Bilag 5 – Samlede høringsvar om forudgående offentlig høring om Postgrunden – edoc.: 2016-0055269

Vedr. Forudgående høring om kommuneplantillæg og VVM for Postgrunden

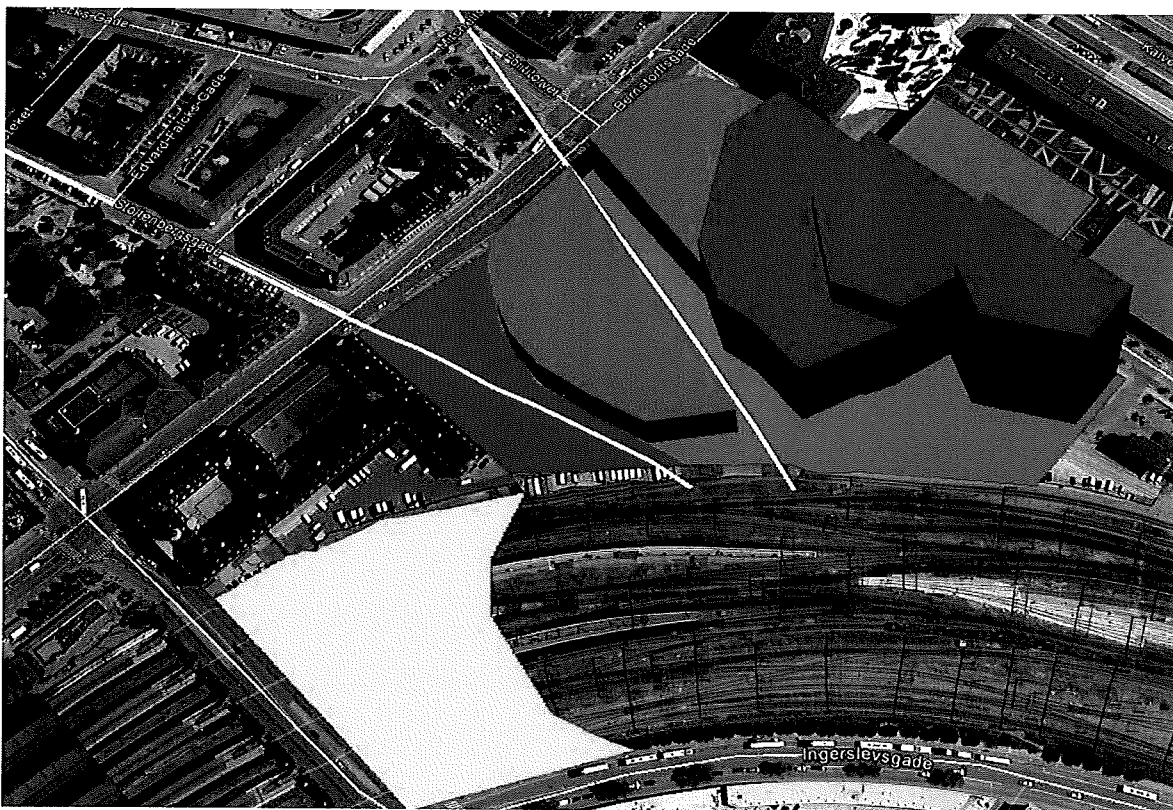
Vi har følgende konkrete forslag til udnyttelse af Postgrunden, med reference i 'model C' præsenteret for Teknik- og Miljøudvalget i midten af januar:

- Glyptoteksaksen, i form a sigtelinjen ned af Stoltenbergsgade, skal være en egentlig lige linje (at kalde det en 'akse' i de nuværende modeller er i den grad at bøje sandheden). Dette kan med fordel sikres i form af en større plads lige syd for Postgården, som samtidigt vil understøtte at denne imponerende bygning ikke bliver klemmt ind i ny bebyggelse.

- Den ny lokalplan skal tage området som helhed i betragtning, konkret ved bl.a. at sikre at matr. 1690 (DSBs tidligere ejendom), kan bebygges meget kraftigt og dermed muliggøre tilbagetrukne højhuse, til fordel for mindre tung bebyggelse på matr. 1654. Desuden vil vi henstille til at kommunen også udvider planområdet til at omfatte Falckbygningen.

- Bebyggelse nord for akse der udgøres af Hambrosgade bør holdes lav, eks. under 15 meter, således at pladsen syd for Postgården modtager lys, herunder Postgården selv. En sådan kunne passende navngives "Bernstorffs Plads" eller "Weicks Plads" og vil ligge på grundens mest solrige område, samt skabe synergi med de planlagte torvehaller i Postgården ved at give udendørs udsækningsteder og plads til byrumsaktiviteter.
